# Fv. 609 Heilevang

Omtale av endring av reguleringsplan  
Høringsutkast 01.11.2024

Figur 1.1 Gamal veglinje (raud) og ny veglinje (mørkegrå)

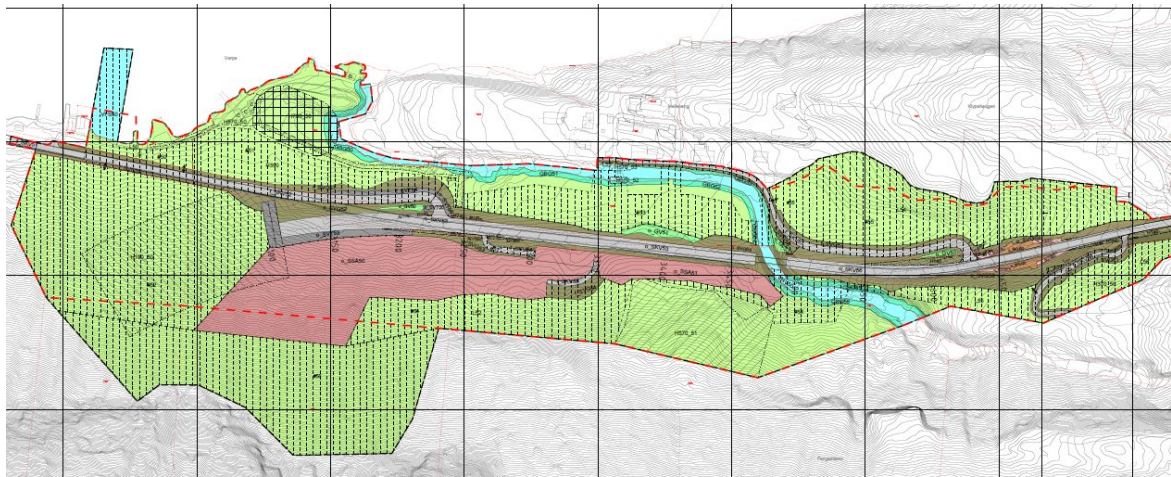
Påhogg og ende av portal er flytta om lag 20 m mot aust, det er ikkje nødvendig å byggje lausmassetunell, og vi bruker eit om lag 100 m langt fanggjerde som permanent skredsikring ved enden av portalen. Det blir mindre endringar av avkøyrslar aust for tunellen som følgje av at påhogget kjem litt lengre aust.

Figur 5.2. Tilrådde skredsikringstiltak (frå Skred AS)

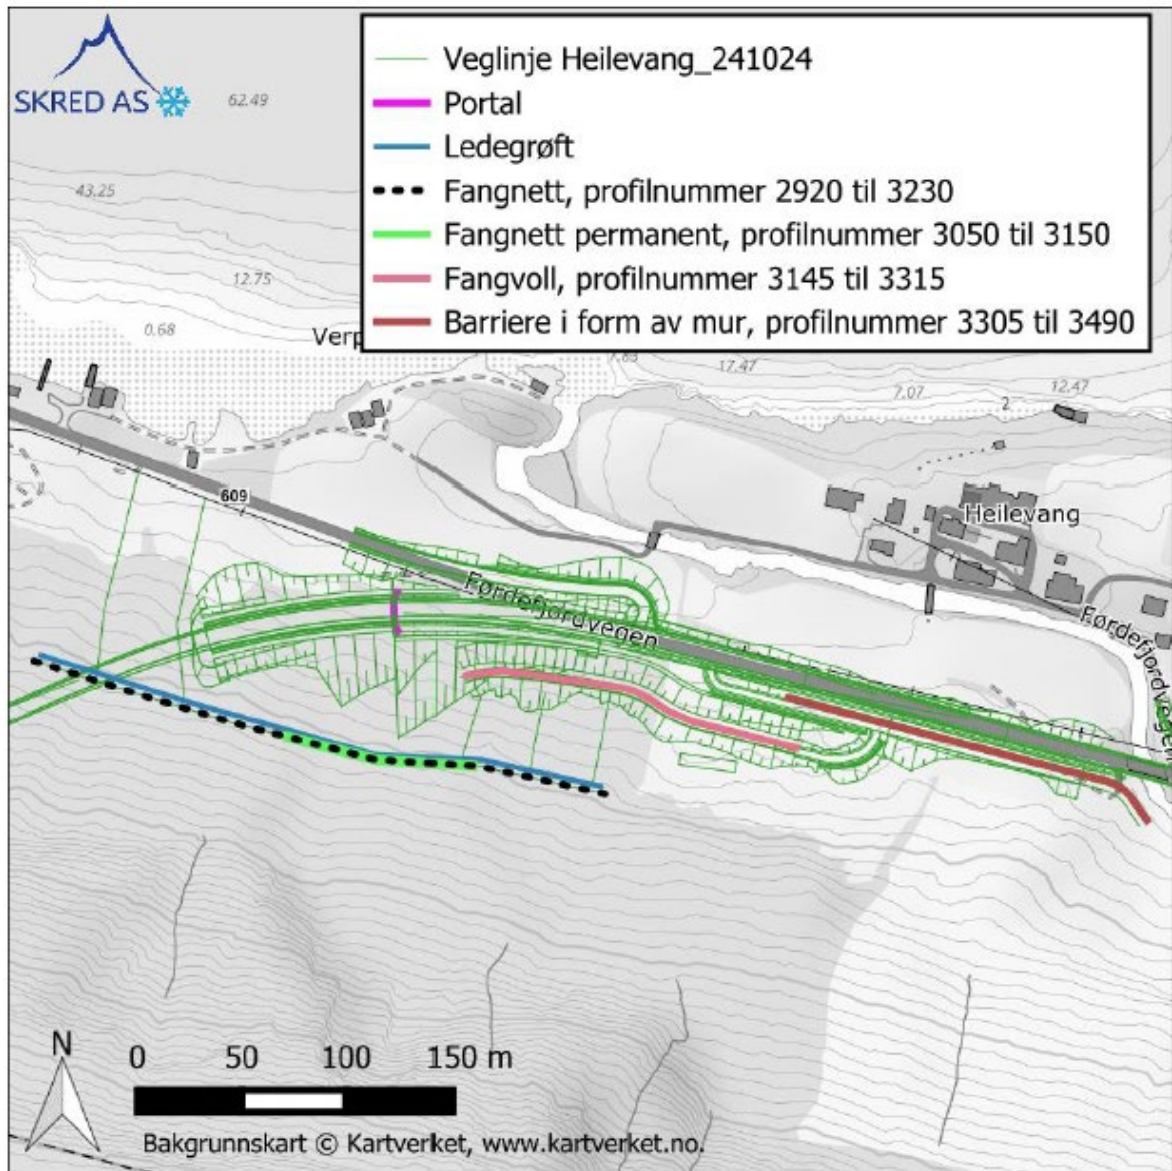
Vi har tilpassa plankartet i området dei nye skredløysingstiltaka som er foreslått. Skredtiltaket i vestre del (SSA\_51) er tilpassa den nye veglinja. Vi har justert utforminga litt for å redusere behov for mur, vi har i større grad nytta ein voll med skråning ut mot Heilevang. Heilt inn mot portalen har vi vurdert at det kan bli svært krevjande å utforme ein mur/voll som gir god skredsikring, samtidig som ein tek omsyn til grunnforholda, kostnader og landskapsinngrepet. Det vil bli bratte graveskråningar som vil krevje tiltak for å bli stabile (t.d. jordnagling-/sprøytebetong), og ved portalen vil det bli svært høge murar. For å få god nok stabilitet må desse vere breie i botn, dette vil auke graveomfanget og terrenginngrepet. Vi avsluttar derfor skredvollen mot vest ved om lag profil 3145. Det permanente skredsikringstiltaket fram til over portalen vil vere at fanggjerdet som må settast opp før ein graver byggegropa fram mot fjellpåhogget blir ståande permanent. Av omsyn til framtidig drift/vedlikehald og landskapsinngrepet er det permanente fanggjerdet avgrensa til det partiet der bygging av voll/mur er svært utfordrande.

Skredtiltak mot aust opp mot Heilevangselva (SSA\_50) er optimalisert noko for å redusere omfang av mur, vi har i større grad utnytta eksisterande fjellskjering.

Figur 5.4. Vedteken (øvt) og endra utforming av deponiet på Heilevang

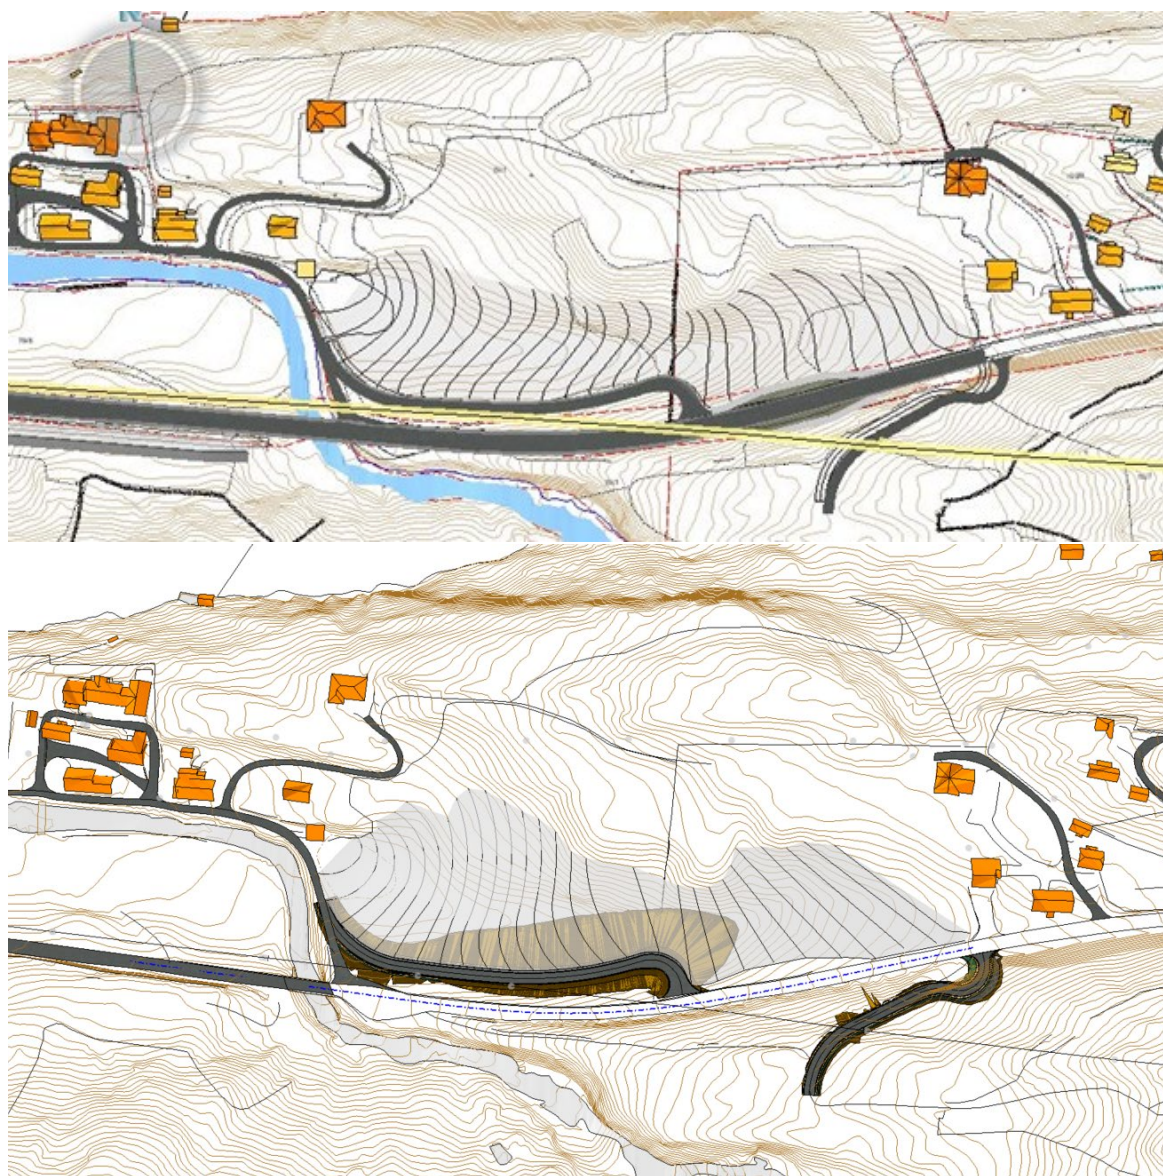
I dialog med grunneigarar etter planvedtak har det kome fram eit ønskje om å løfte deponiet på Heilevang noko meir enn det som er vist i vedteken plan, slik at området i enda større grad kan utnyttast til jordbruk. Vi har justert dette deponiet slik at det kan vere plass til noko meir massar, om lag 50 000 m<sup>3</sup>, som er ein auke på 20 000 m<sup>3</sup> samanlikna med vedteken plan som ga plass til 30 000 m<sup>3</sup>. Vi har lagt til grunn at maksimal helling i området skal vere 1:6, slik at det kan nyttast til maskinell jordbruksdrift. Området er nok ikkje utvida heilt i tråd med grunneigar sitt ønskje. Vi meiner at dette vil gi for stor endring av landskapsformar i området.

Figur 5.5 Gamal veglinje (raud) og ny veglinje (mørkegrå)

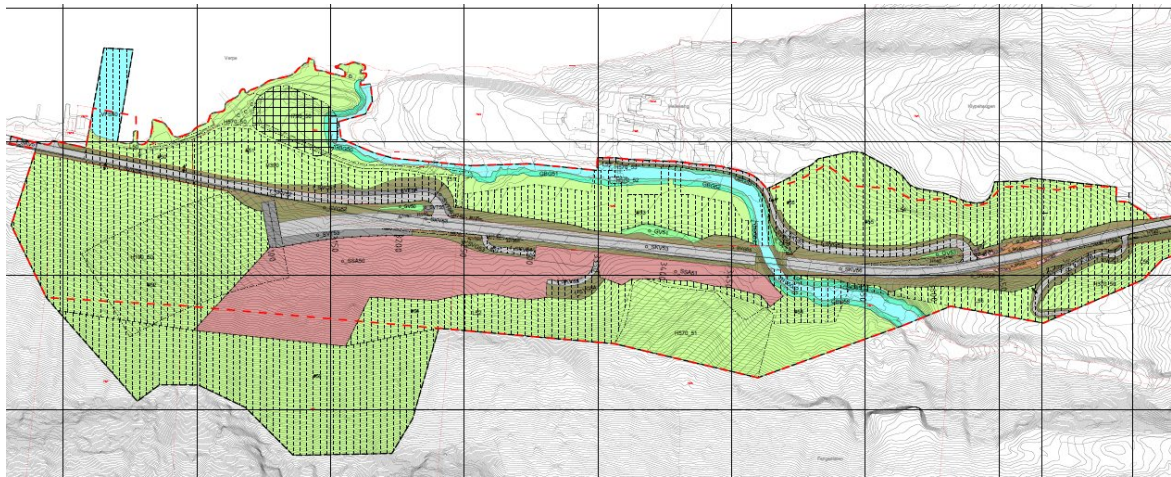
Som det går fram av omtalen over er påhogg og ende av portal flytta om lag 20 m mot aust, det er ikkje nødvendig å byggje lausmassetunell, og vi bruker eit om lag 100 m langt fanggjerde som permanent skredsikring ved enden av portalen. Det blir mindre endringar av avkøyrslar aust for tunellen som følgje av at påhogget kjem litt lengre aust, og sikringssona rundt starten av tunellen er tilpassa den nye løysinga. Jf. kap. 5.4 er arealet for teknisk veglegg inne i tunellen utvida.

I tillegg har vi ute i dagen ved Heilevang justert dreneringa ut frå tunellen slik at vi unngår inngrep på badestrand, og vi har utvida deponiet langt aust på Heilevang litt. Vi har utvida planområdet med mellombels anleggsområde opp i lia for å leggje til rette for moglege avskjeringsgrøfter før ein startar arbeidet. Areala for skredsikring er justert i tråd med nyare vurderingar.

Omsynssone for kultur ned mot fjorden (H570\_50) har fått ei lita justering lengst opp mot jordbruksbrua over Heilevangselva. Nytt bakgrunnskart som vi har henta inn til planendringa viser ei litt anna plassering av den gamle jordbruksvegen her, og det nye kartet stemmer betre med det vi ser i flyfoto. Som følgje av denne endringa er det og gjort ei lita justering av mellombels anleggsområde #51.
